RAPPEL DE VOTRE DEMANDE DE COMPLEMENT :

NOS COMPLEMENTS :

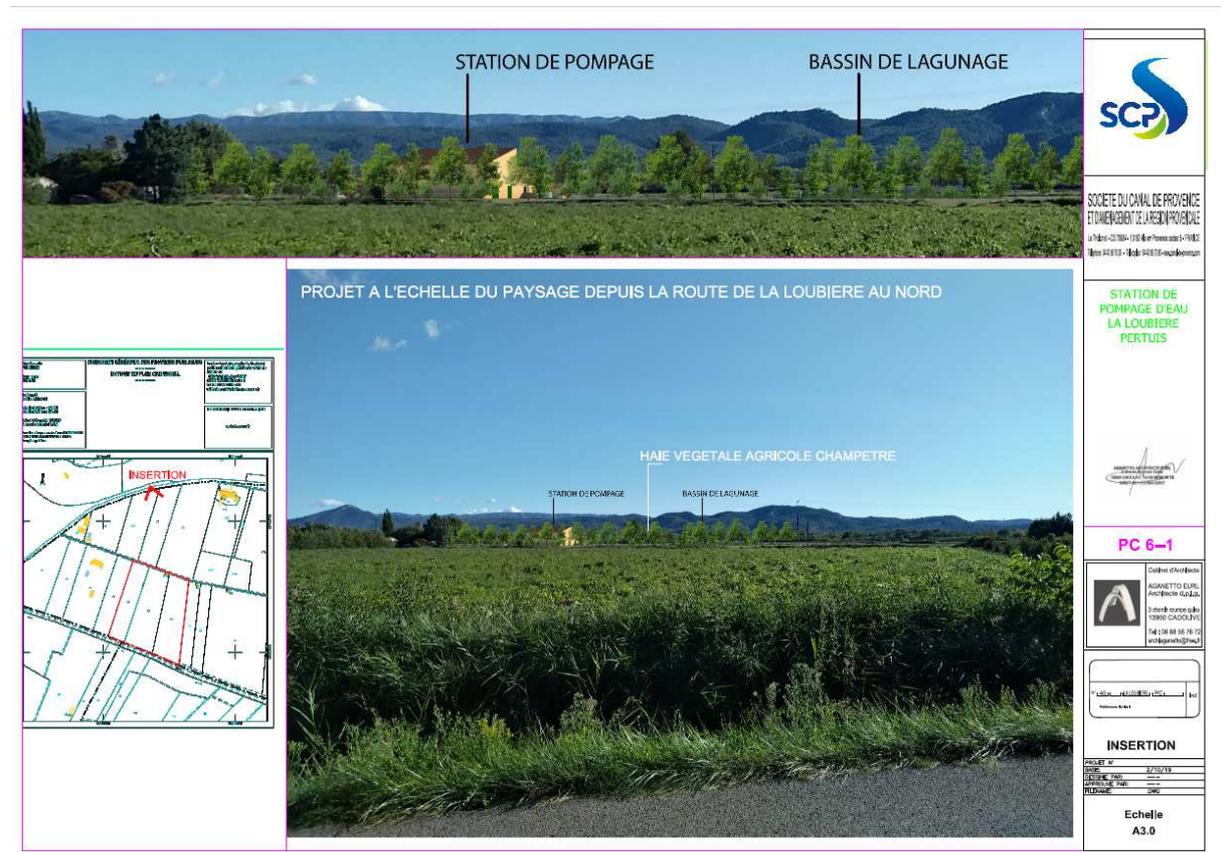
- pas d'accompagnement paysager et architectural de la station de pompage (1)
- coupe d'arbres non compensées (2)
- impact durable sur des paysages de garrigue non compensé (3)
